חוות דעת הנדסית

דירה בת 4 ח'. להלן: הדירה.

רון ארד, מהנדס אזרחי

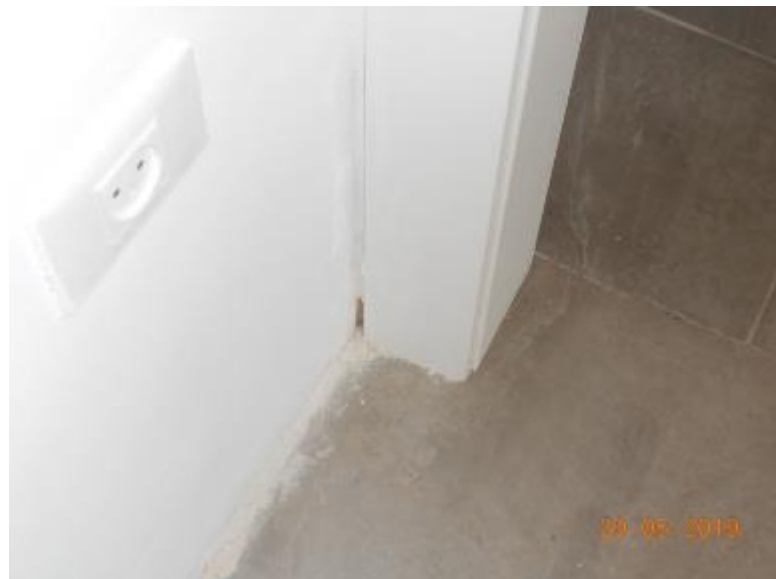
באזורים פזורים התגלה גמר לקוי המתבטא באופן כללי בריבוי חספוסים, תיקונים, גבשושים ועקמימות אלא אם מצוין אחרת.
 להלן דוגמאות לליקוי:

- ח' שירותי אורחים: תקרה.
- מרפסת מערבית: קורה.

- ח' ילדים מימין לדלת: עמודון.
- ח' מקלחת כללית: תקרה.
- מעל דלת כניסה: קו גבס תקרה עקום.

- גימור לקוי סביב כל המתזים.
- קיר חוצץ בין סלון לשירותי אורחים מתרחב בחלקו העליון.
- חסר מילוי בין דלת לקיר בכניסה לח' שירותי אורחים.

דרוש: הסרת שכבת הגמר, תיקונים בשכבה התחתונה, וטיוח חדש על פי ת"י 1920, (טיח: מערכות הטיח באתר אוקטובר 2002) חלק 2 והמפרט הכללי.

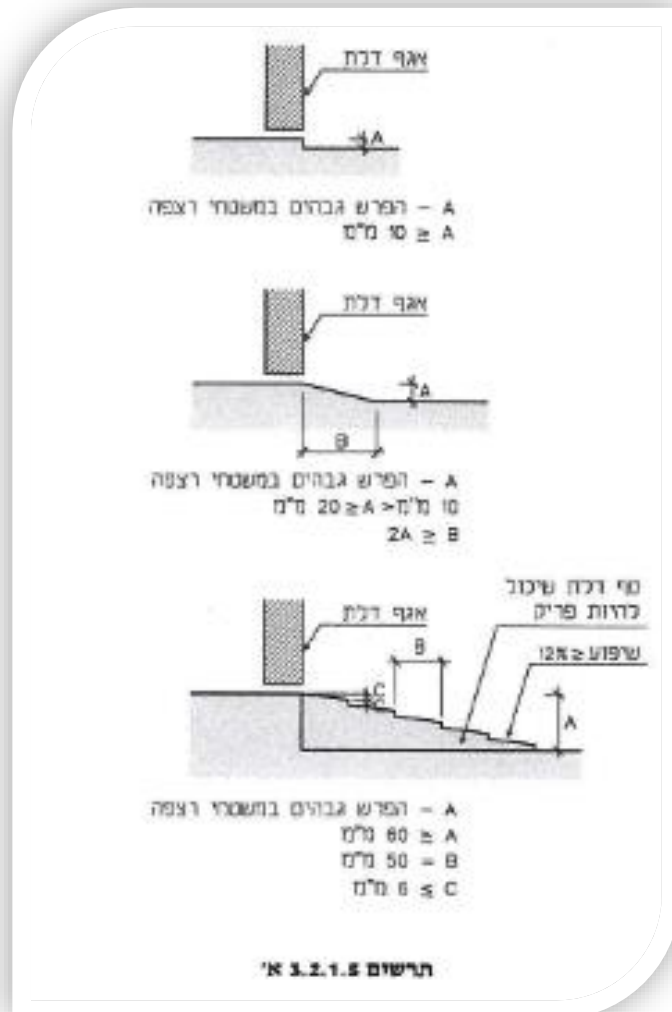
במקומות הבאים התגלה הפרש גבהים מעל המותר בין אריחים סמוכים:
- מרפסת אחורית ליד ויטרינה.

דרוש: פירוק האריחים הנ"ל וביצועם באופן מפולס עפ"י ת"י 789.
עלות:

ציור א-3 - אסלות ישיבה - מידות התקנה ומידות שטח גישה (המידות בסנטימטרים)

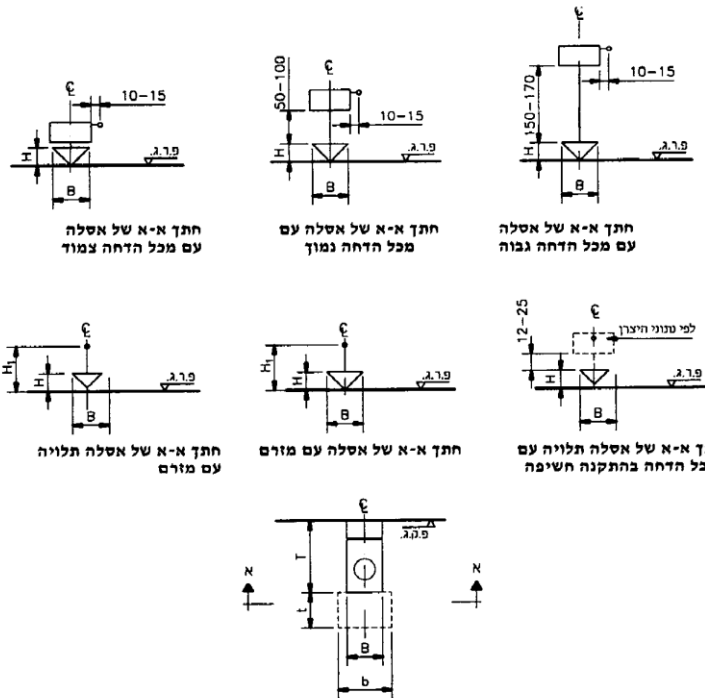
א. גובה אסלה תלויה
- ח' מקלחת הורים: גובה האסלה: 41 ס"מ.
- ח' שירותי אורחים: גובה האסלה: 41 ס"מ.

הגובה הנדרש בתקן הנו 38-40 ס"מ.
הליקוי נוגד לתקנות התכנון והבנייה:

דרוש: התקנת האסלה בגובה המתאים.
עלות:
